INFORME N° 01039-2022-SENACE-PE/DEIN

ASUNTO : Informe Final de la Segunda Modificación del "*Estudio de Impacto Ambiental Detallado del Aeropuerto Internacional Jorge Chávez*" presentada por Lima Airport Partners S.R.L.

Figura 1. Ubicación del Proyecto - Vista en planta del área de ampliación de la concesión del AIJC y las modificaciones propuestas para la Segunda MEIA

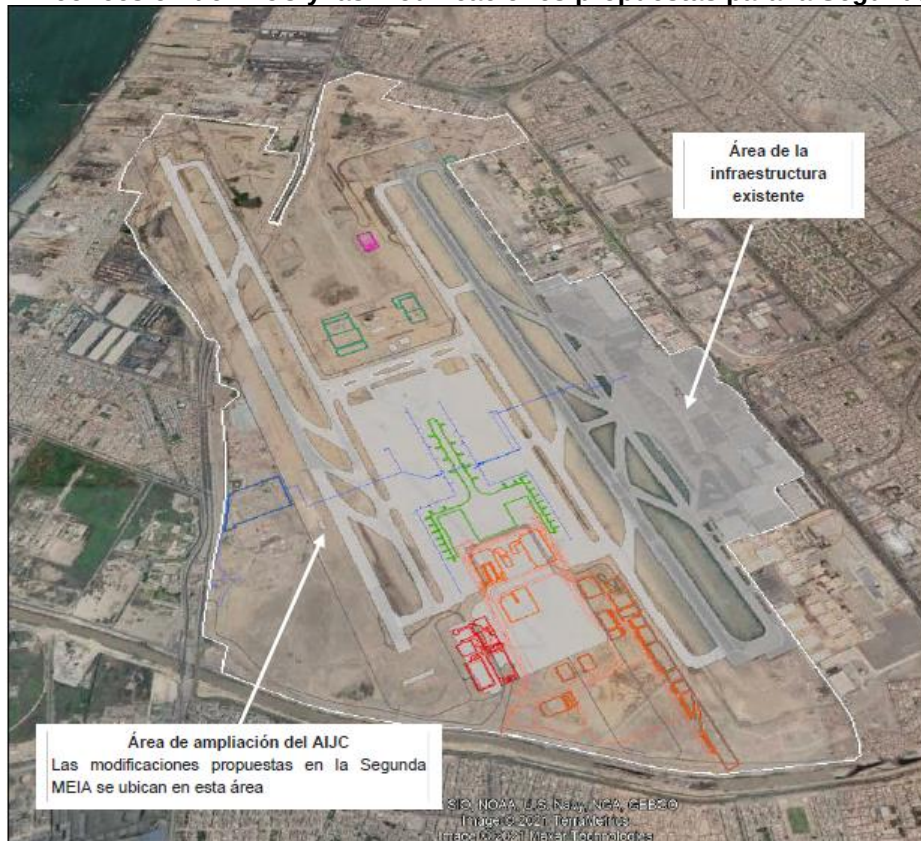
N°	ITEM		FUNDAMENTOS /SUSTENTOS	OBSERVACIONES	LEVANTAMIENTO DE OBSERVACIONES		ESTADO
					SUBSANACIÓN	INFORMACIÓN COMPLEMENTARIA	
			azul de la Figura 1, la misma que si es mostrada en el Mapa 4.2.1 y es presentada como parte del nuevo sistema de combustibles de aviación en los archivos shapefile. Figura 1  Siendo necesario identificar e incluir los planos de dicha zona para mejor entendimiento de la propuesta del nuevo sistema de combustible de aviación. De otro lado, los planos del Anexo B-3.2.3 no se encuentran suscritos por el profesional colegiado y habilitado a cargo de su elaboración.		planos firmados por los profesionales colegiados y habilitados.

Figura Obs 4-1: Radios de Influencia

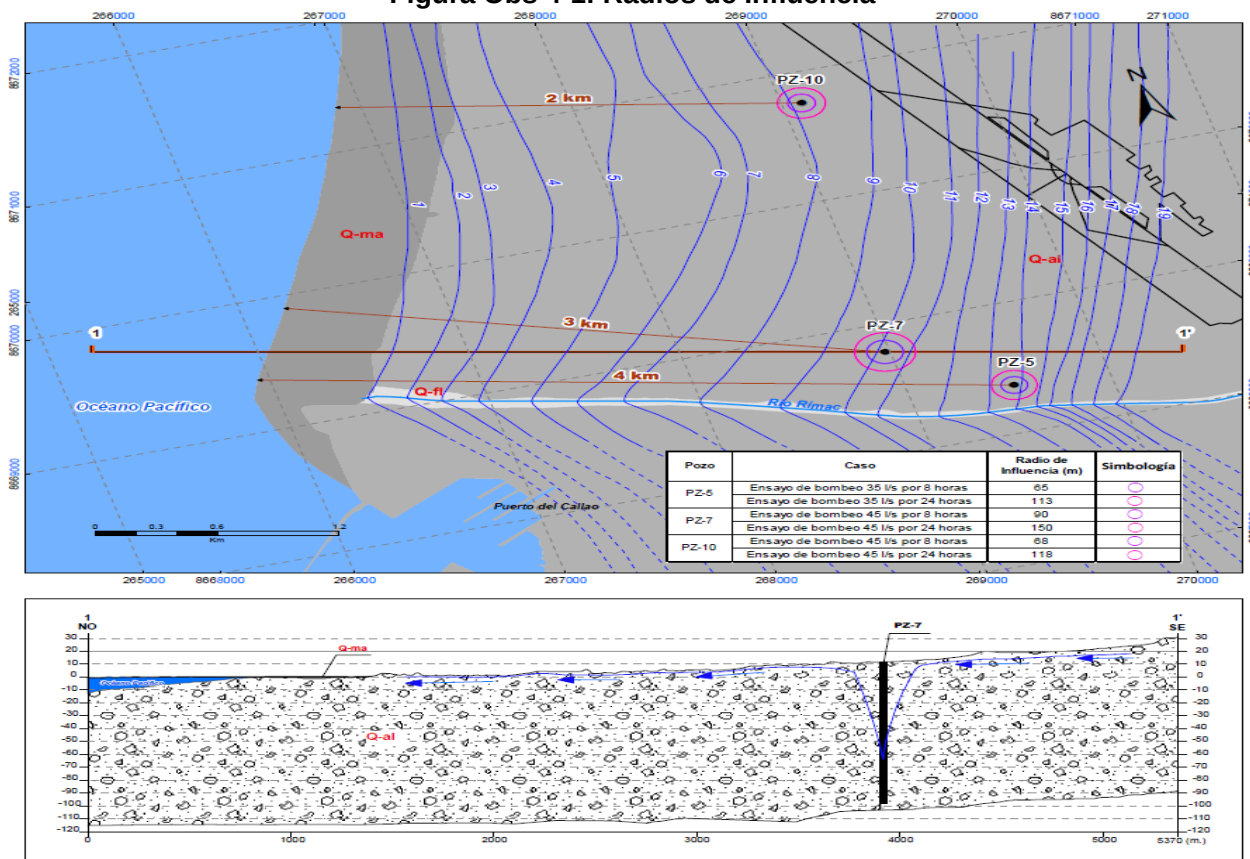
Respecto a esta respuesta proporcionada por el administrado ha satisfecho lo solicitado.
